Antwoordnota

Reacties op zienswijzen

Leggerwijzigingen 2022

3 Scherpenzeel perceelnummer ODT00K129, kenmerk WF-190120

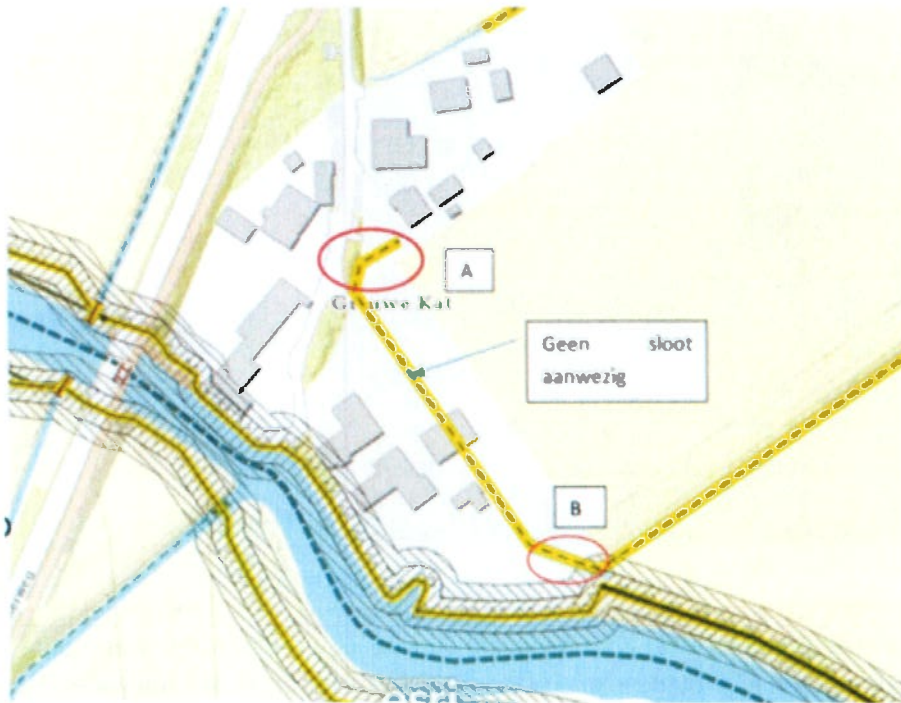
Indiener maakt bezwaar tegen het aanwijzen van watergang OVK0237004 langs zijn perceel als schouwwater. Wat de indiener betreft, is hier geen sprake van derdenbelang.

Het waterschap heeft de situatie nader onderzocht en voor watergang OVK0237004 geldt inderdaad dat er geen sprake is van derdenbelang.

De zienswijze wordt gehonoreerd. Dat betekent dat de legger aangepast wordt door de watergang te wijzigen naar 'overig water'.

4 Arum perceelnummers ARM00E1155 en ARM00E1370, kenmerk WF-205163

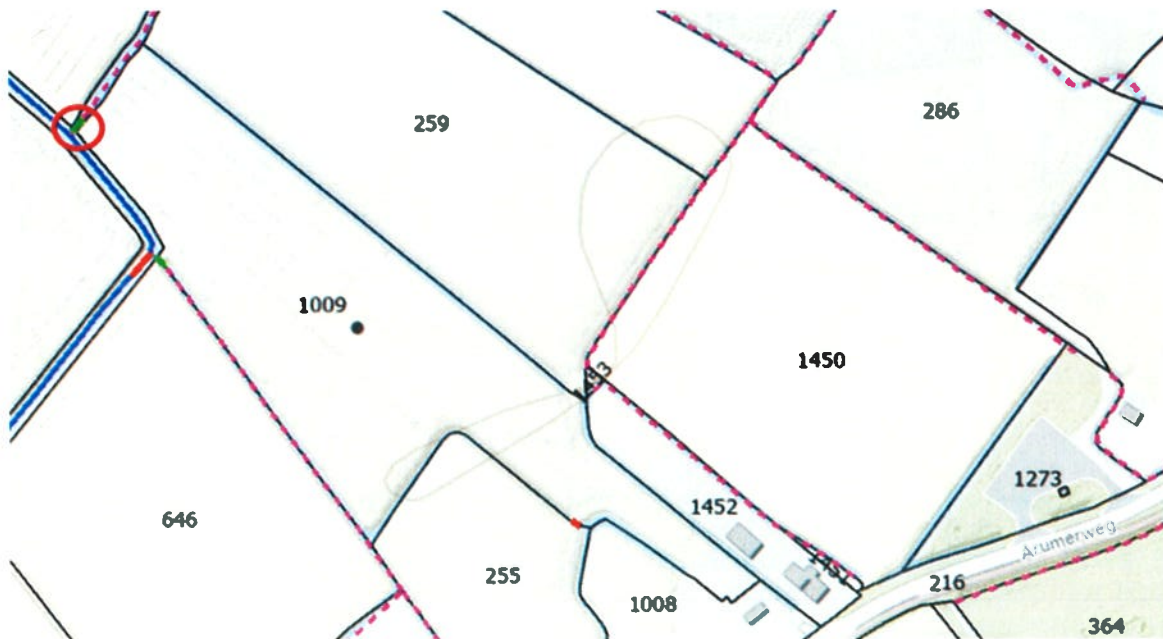
Indiener maakt bezwaar tegen het aanwijzen van watergang OVK0235786 als schouwwater. Indiener geeft aan dat alleen bij A en B daadwerkelijk sprake is van een sloot. Indiener maakt geen bezwaar tegen het aanwijzen van deel A en deel B als schouwwater, maar tussen A en B ligt geen sloot.

Het waterschap heeft de situatie nader onderzocht en in het deel tussen A en B op de door indiener aangeleverde kaart is inderdaad geen sprake van een sloot. Wel ligt hier een lange duiker onder het perceel door. Vandaar dat op de kaart het schouwwater doorgetrokken is. De leggerkaart wordt hierop aangepast.

Het deel bij A en bij B blijft wel aangewezen als schouwwater. Conform waterschapsbeleid (Beleidsregels Integrale Legger) wijst het waterschap het onderhoud van een water toe aan aanliggende eigenaren o.a. op basis van het derdenbelang criterium. Dit criterium houdt in: "Het betreft een water, grenzend aan percelen, waarvan een rechthebbende (eigenaar of pachter) voor de aan- of afvoer van water afhankelijk is van het door een derde uit te voeren onderhoud (derdenbelang)". Op grond van genoemd criterium is het water bij A en B aangewezen als schouwwater.

De zienswijze wordt gehonoreerd. Dat betekent dat de legger aangepast wordt door de watergang OVK0235786 voor het deel tussen A en B op de kaart niet langer aan te wijzen als schouwwater. Het deel van de watergang OVK0235786 tussen A en B blijft wel aangewezen als schouwwater.

6 Hijum perceelnummers HUM00F591, HUM00F594 HUM00F584 en HUM00F1016, kenmerk WF-183118

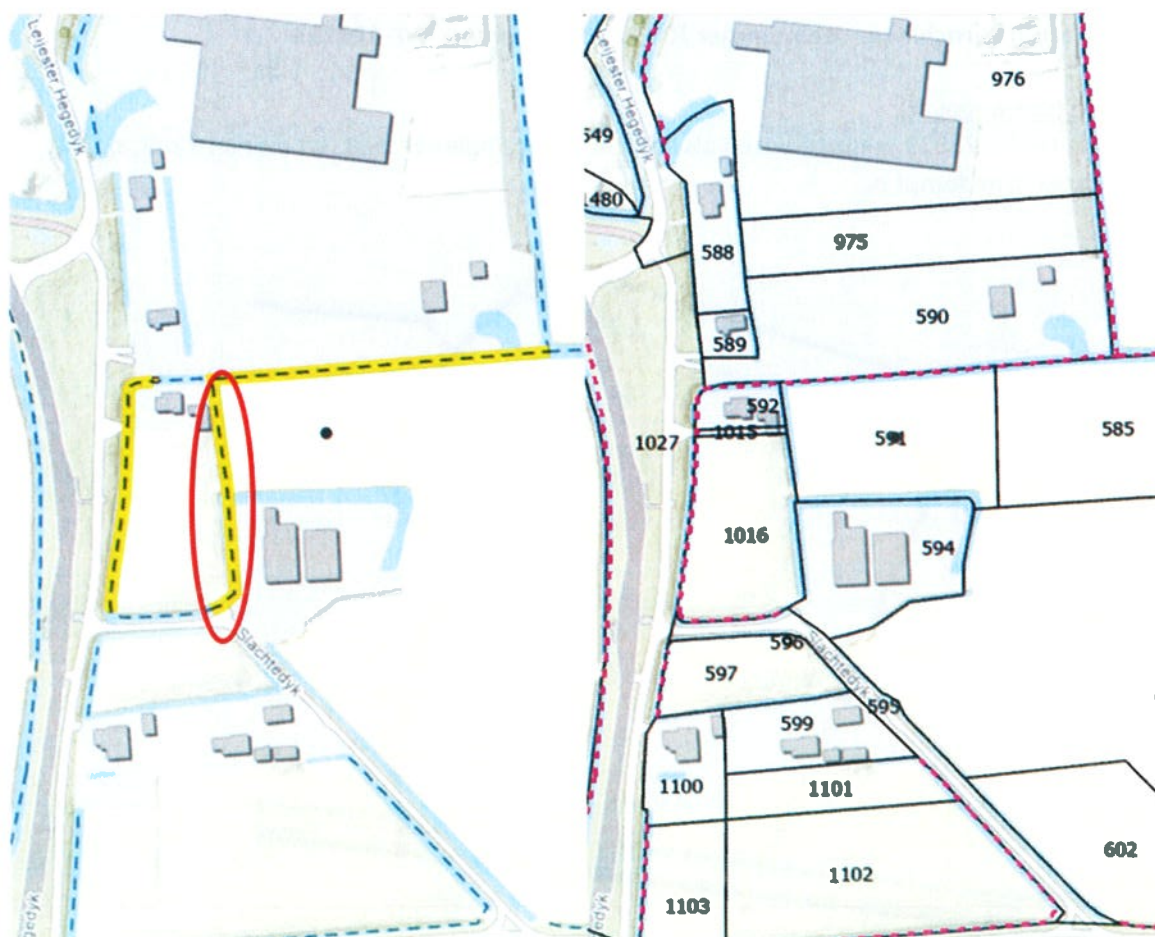
Indiener is het niet eens met het aanwijzen van de watergang als schouwwater.

Het waterschap heeft de situatie nader onderzocht. Een deel van de watergang langs de genoemde percelen is reeds bij de legservaststelling in 2019 aangewezen en vastgesteld als schouwwater. Hier is dus geen bezwaar meer tegen mogelijk.

Het rood omcirkelde deel is nieuw toegevoegd als schouwwater. Conform waterschapsbeleid (Beleidsregels Integrale Legger) wijst het waterschap het onderhoud van een water toe aan aanliggende eigenaren o.a. op basis van het derdenbelang criterium. Dit criterium houdt in: "Het betreft een water, grenzend aan percelen, waarvan een rechthebbende (eigenaar of pachter) voor de aan- of afvoer van water afhankelijk is van het door een derde uit te voeren onderhoud (derdenbelang)". Nader onderzoek wijst uit dat hier inderdaad geen sprake is van derdenbelang. Het rood omcirkelde deel van de watergang wordt daarom op de leggerkaart aangepast van schouwwater naar 'overig water'

De zienswijze wordt (deels) gehonoreerd. Dat betekent dat de legger aangepast wordt door (een deel van) de watergang te wijzigen naar 'overig water'.

10 Hijum perceelnummer HUM00F01352, kenmerk WF-200542

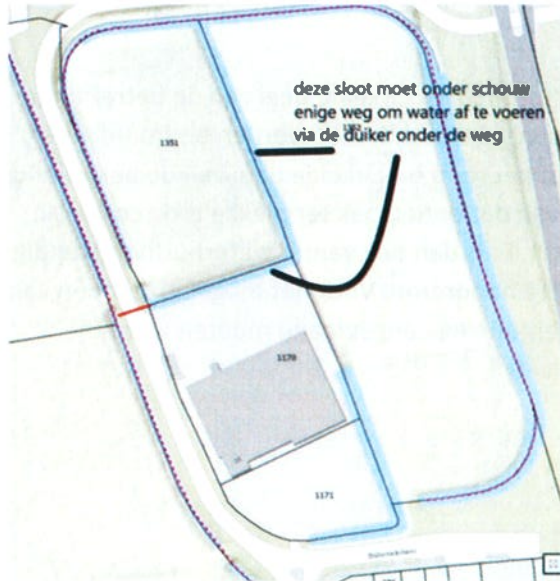
Indiener verzoekt om de sloot aan de westkant van zijn perceel HUM00F01352 onder schouw te plaatsen, omdat via deze sloot water wordt afgevoerd naar de duiker onder de weg door.

Het waterschap heeft onderzocht of het water inderdaad via de betreffende sloot afgevoerd wordt naar de duiker onder de weg door. Op basis van dat onderzoek ter blijkt dat in de naast liggende dam geen duiker aanwezig is. Het water kan daarom niet via die route afgevoerd worden naar de duiker onder de weg door. Dat betekent dat het water inderdaad afgevoerd wordt via de route die de indiener aangeeft. De watergang aan de westkant van perceel HUM00F01352 wordt daarom onder schouw geplaatst conform het criterium voor derdenbelang, zoals verwoord in het waterschapsbeleid (Beleidsregels Integrale Legger). Dit criterium houdt in: "Het betreft een water, grenzend aan percelen, waarvan een rechthebbende (eigenaar of pachter) voor de aan- of afvoer van water afhankelijk is van het door een derde uit te voeren onderhoud (derdenbelang)".

De zienswijze wordt gehonoreerd. Dat betekent dat de legger aangepast wordt door de watergang aan de westkant van perceel HUM00F01352 richting de duiker onder de weg door onder schouw te plaatsen.

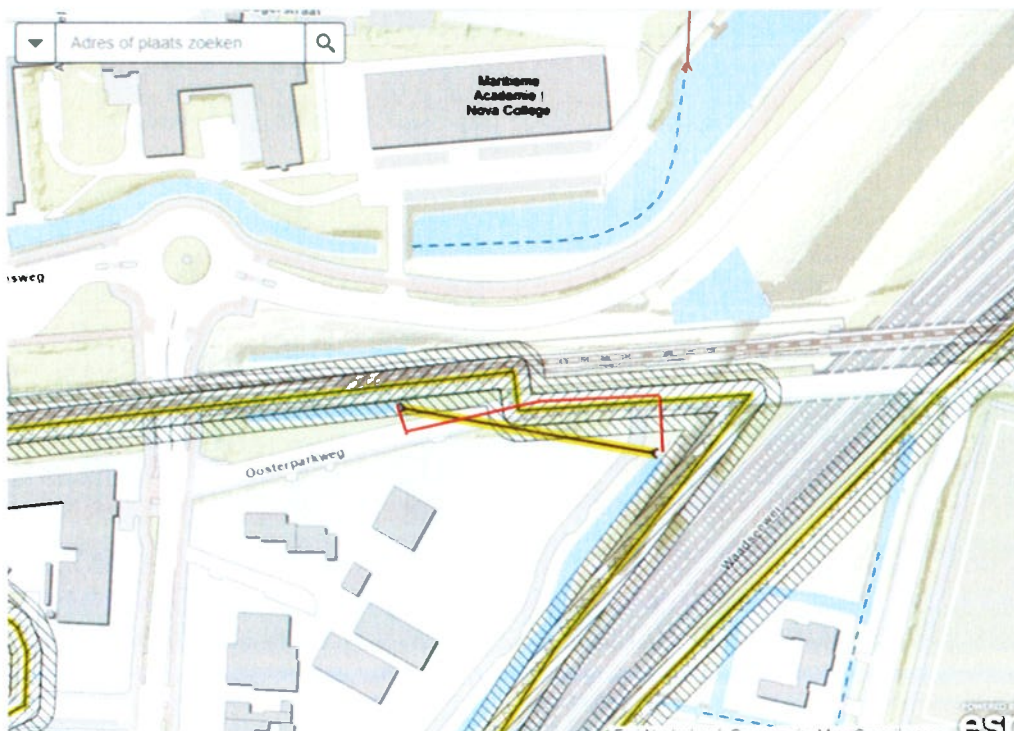
1. De ligging van de regionale waterkering op te schuiven tot onder de straat Bolswardervaart volgens blauwe lijn. Reden hiervoor is dat deze straat nog binnen het afstroomgebied van de boezem valt en het hemelwaterafvoer-riool van de Bolswardervaart ook op de boezem loost.

Het waterschap heeft onderzocht of verplaatsing van de ligging van de regionale waterkering op de door indiener voorgestelde locatie mogelijk is. Op basis van dat onderzoek hebben zowel de Technisch adviseur regionale- en lokale waterkeringen en de Asset-coördinator waterkeringen van het waterschap verklaard dat verplaatsing vanuit waterhuishoudkundige gronden (veiligheidsoogpunt) geen bezwaren met zich meebrengen. Ook het feit dat de straat Bolswardervaart nog binnen het afstroomgebied van de boezem valt en het hemelwaterafvoer-riool van de Bolswardervaart op de boezem loost maakt dat de ligging van de regionale kering aangepast wordt.

De ligging van de regionale waterkering bij de straat Bolswardervaart aan te passen;

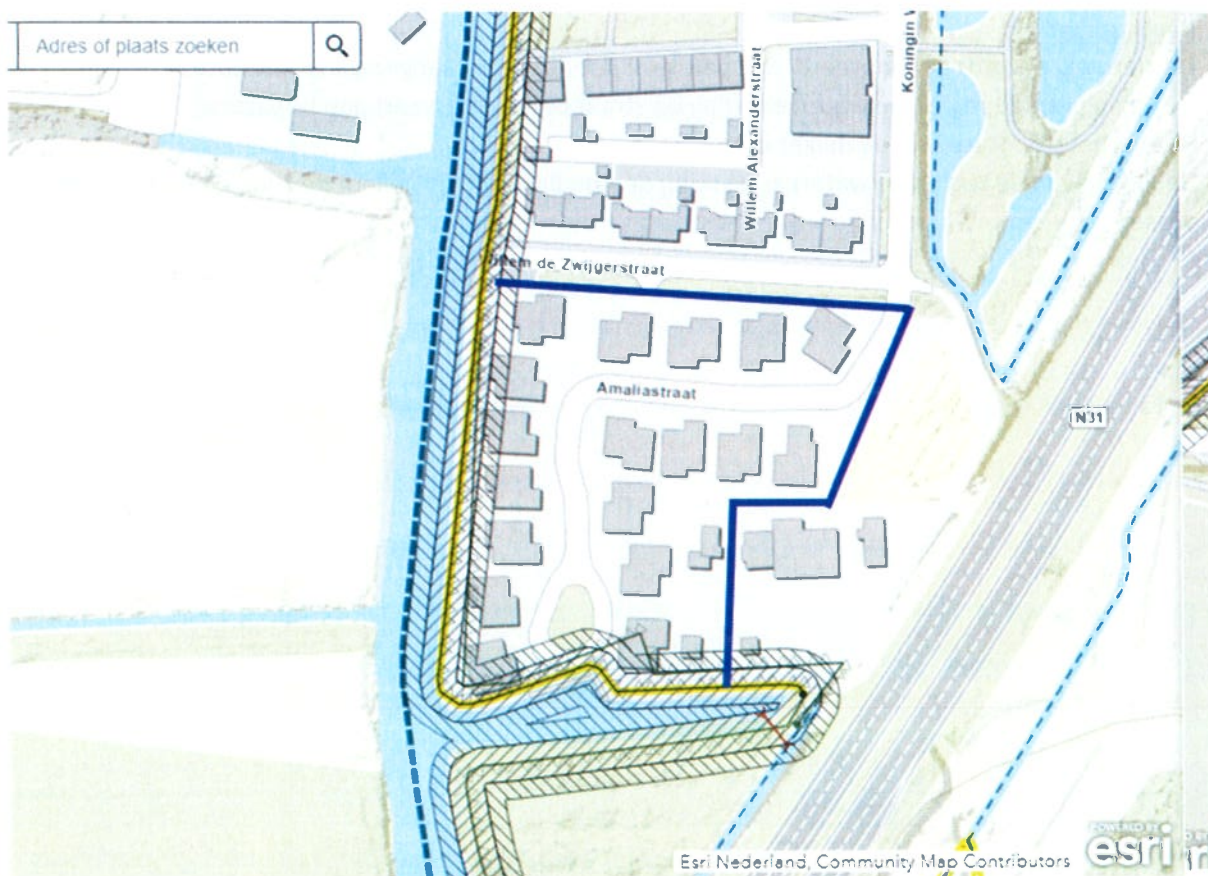
2. Het tracé van de duiker ten behoeve van het hemelwaterafvoer-riool onder de Oosterparkweg aan te passen, zoals hieronder aangegeven met rood.

Dit betreft een verbeterde weergave van het tracé van de duiker en wordt doorgevoerd op de leggerkaart.

Het verbeterde tracé van de duiker in te tekenen;

13 Langweer perceelnummer LWR02N358, kenmerk WF-200707

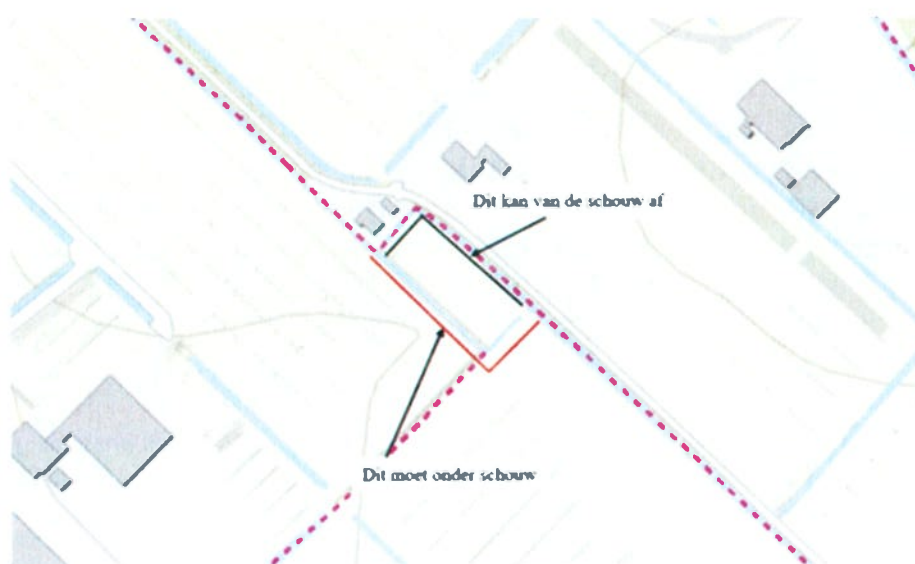
Indiener geeft aan dat de leggerkaart niet klopt met de werkelijkheid en met gemaakte afspraken uit het verleden. Enkele jaren geleden hebben een aantal wijzigingen plaatsgevonden, zoals het verwijderen van een gemaal en het dempen van een sloot. Indiener geeft aan dat:

1. De sloot langs de noordoostzijde van het perceel geen schouwsloot meer is, het is een doodlopende sloot geworden na verwijderen gemaal en er zijn afspraken gemaakt over verlegging schouwsloot naar de zuidwest- en zuidoostzijde. Graag aanduiding als schouwwater verwijderen van de kaart.
2. Er een gedeelte schouwsloot op de kaart ontbreekt aan zuidwestzijde van perceel LWR02N358, dit graag nog toevoegen aan de kaart.
3. De sloot ten noordwestzijde van perceel LWR02N358 is gedempt, bestaat niet meer, maar staat nog wel als schouwwater op de kaart, deze graag van de kaart verwijderen.

Het waterschap heeft de situatie rond het perceel onderzocht. Op basis van dat onderzoek blijkt dat de situatie op de leggerkaart inderdaad niet overeenkomt met de werkelijke situatie. De leggerkaart wordt daarom als volgt aangepast:

1. De sloot langs de noordoostzijde van perceel LWR02N358 is inderdaad een doodlopende sloot en daarvoor geldt dat deze niet langer aangewezen wordt als schouwwater.
2. De sloot aan de zuidwestzijde van het perceel wordt in zijn geheel aangewezen als schouwwater conform het criterium voor derdenbelang, zoals verwoord in het waterschapsbeleid (Beleidsregels Integrale Legger). Dit criterium houdt in: "Het betreft een water, grenzend aan percelen, waarvan een rechthebbende (eigenaar of pachter) voor de aan- of afvoer van water afhankelijk is van het door een derde uit te voeren onderhoud (derdenbelang)".
3. De gedempte sloot aan de noordwestzijde van perceel als schouwwater wordt afgevoerd van de leggerkaart.

15 Makkum perceelnummers MKM00G262 en MKM00G264, kenmerk WF-220243

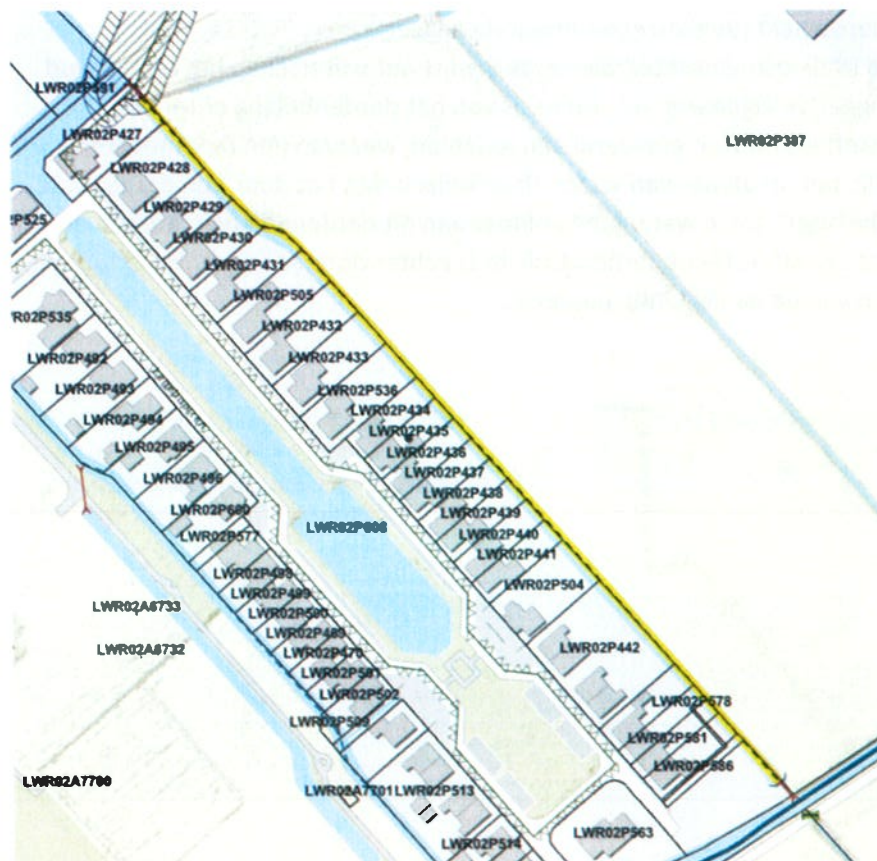
Indiener maakt bezwaar tegen het aanwijzen van de sloot tussen zijn percelen als schouwwater. Hij geeft aan dat hij de enige belanghebbende is van deze watergang en dat de aanwijzing als schouw niet terecht is.

Het waterschap heeft de situatie rond het perceel onderzocht. Op basis van dat onderzoek blijkt dat de indiener inderdaad de enige belanghebbende is van deze watergang. Daarmee wordt niet voldaan aan het criterium voor derdenbelang, zoals verwoord in het waterschapsbeleid (Beleidsregels Integrale Legger). Dit criterium houdt in: "Het betreft een water, grenzend aan percelen, waarvan een rechthebbende (eigenaar of pachter) voor de aan- of afvoer van water afhankelijk is van het door een derde uit te voeren onderhoud (derdenbelang)".

De zienswijze wordt gehonoreerd. Dat betekent dat de legger aangepast wordt door de watergang te wijzigen naar 'overig water'.

20 Leeuwarden Middelsee, kenmerk WF-222388

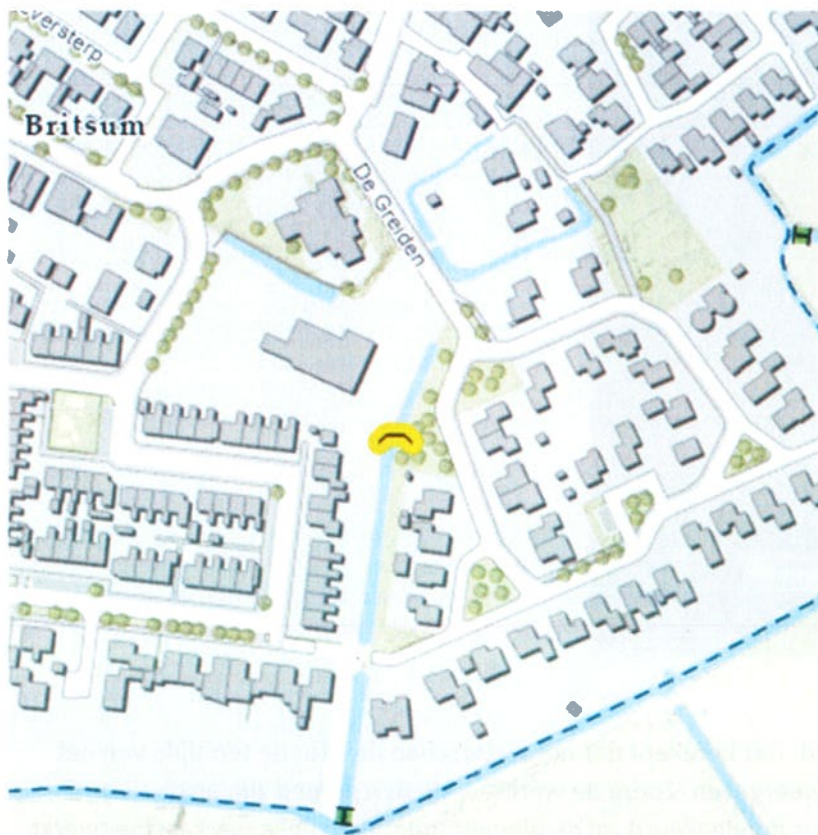
Op de nieuwe Legger 2022 staat door het nieuwbouwgebied Middelsee in Leeuwarden een regionale waterkering (DWK0123595) aangegeven. Dit betreft o.a. percelen met kadastrale Gemeente Huizum, kadastrale sectie I, perceelnummers 127, 243, 86, 87, 249, 119, 125, 126, 134, 131, 34

De gemeente geeft aan op dit moment bezig te zijn met de voorbereidende werkzaamheden voor deze nieuwe woonwijk, waaronder het aanleggen van de Middelseefeart, het bouwrijp maken en de aanleg van kabels en leidingen etc. De regionale waterkering DWK0123595, zoals als deze momenteel op de Leggerkaart staat, maakt het werk voor de gemeente en de aannemers onuitvoerbaar. Werkzaamheden in de kernzone en beschermingszone worden de komende jaren nog verwacht. Daarnaast kan de gemeente met de ligging op de nieuwe legger niet aan bepaalde voorwaarden in het besluit voldoen, zoals werkzaamheden onafgebroken uitvoeren. Gemeente geeft aan volledig volgens de gemaakte afspraken en verleende vergunningen te werken en te zorgen dat de peilscheiding met voldoende hoogte in stand blijft gedurende de werkzaamheden.

Voor het verleggen van de regionale waterkering DWK0123595 is een vergunning verleend met kenmerk WF-40904. Op de leggerkaart die ter inzage gelegen heeft, is de actuele situatie overgenomen. Op de definitieve leggerkaart zal het waterschap de situatie ten tijde van het verlenen van de vergunning weergegeven worden. Zodra de werkzaamheden gereed zijn en de nieuwe

regionale kering in werking is en is goedgekeurd zal de nieuwe situatie op de leggerkaart verwerkt worden.

De zienswijze wordt gehonoreerd. Dat betekent dat het waterschap de situatie ten tijde van het verlenen van de vergunning zal weergeven. Zodra de werkzaamheden gereed zijn en de nieuwe regionale kering in werking is en is goedgekeurd zal de nieuwe situatie op de leggerkaart verwerkt worden.

33 Oudetrijne perceelnummer ODT00L144 en ODT00L189, kenmerk WF-200674

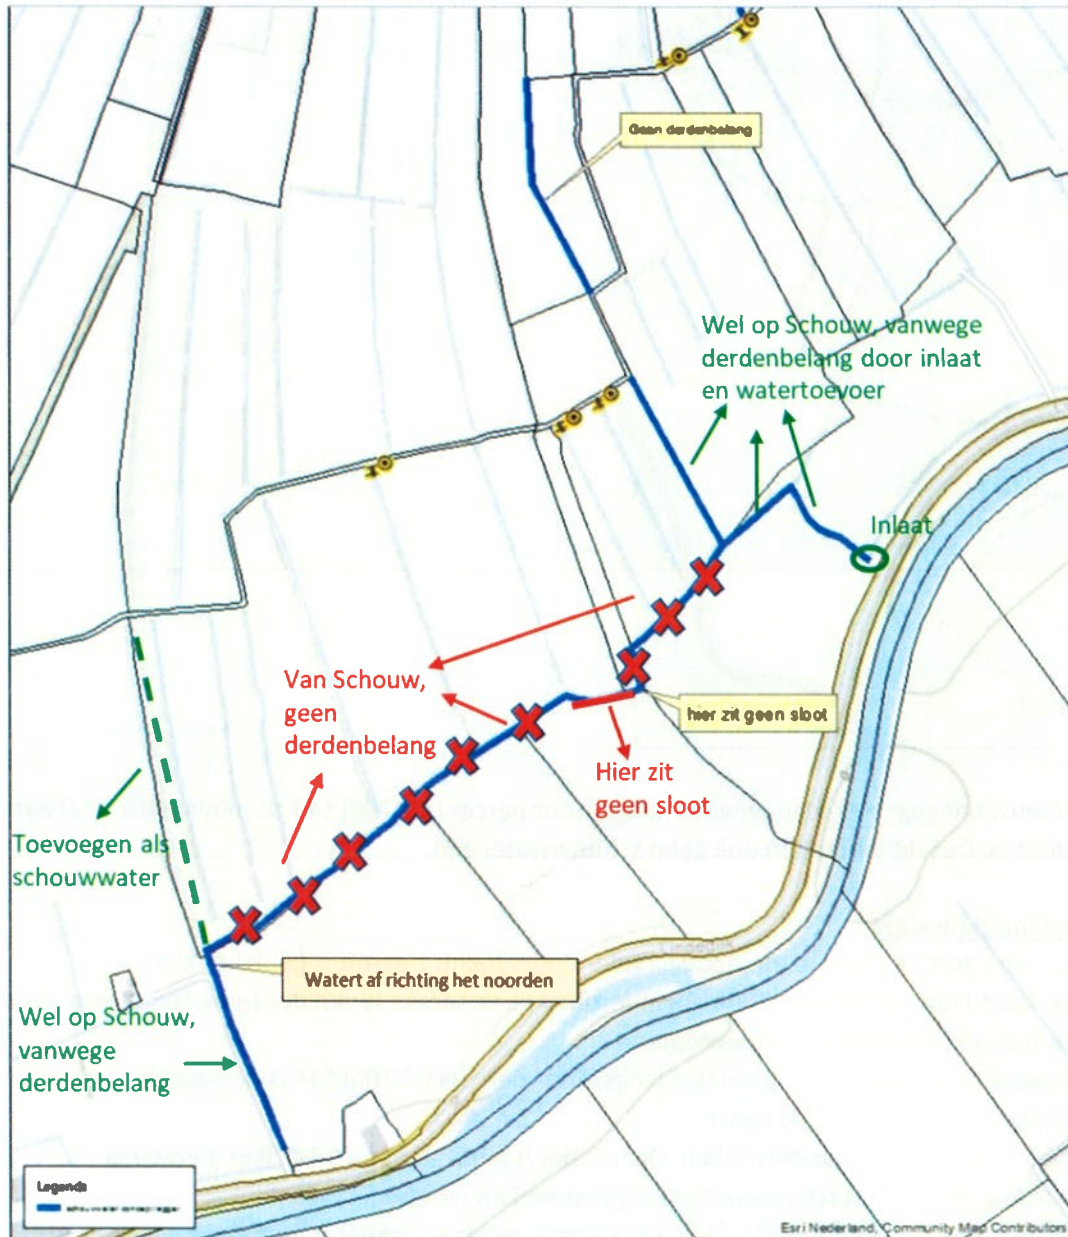
1. Voor de sloot langs perceel ODT00L189 (rood omcirkeld) geldt geen derdenbelang en kan daarom geen schouwwater kan zijn.

2. In het nieuw aangegeven schouwwater langs/door perceel ODT00L144 zit minimaal 1 deel dat geen sloot is. Dus dit water kan ook geen schouwwater zijn.

Het waterschap heeft de situatie ter plaatse nader onderzocht. Daaruit is gebleken dat:
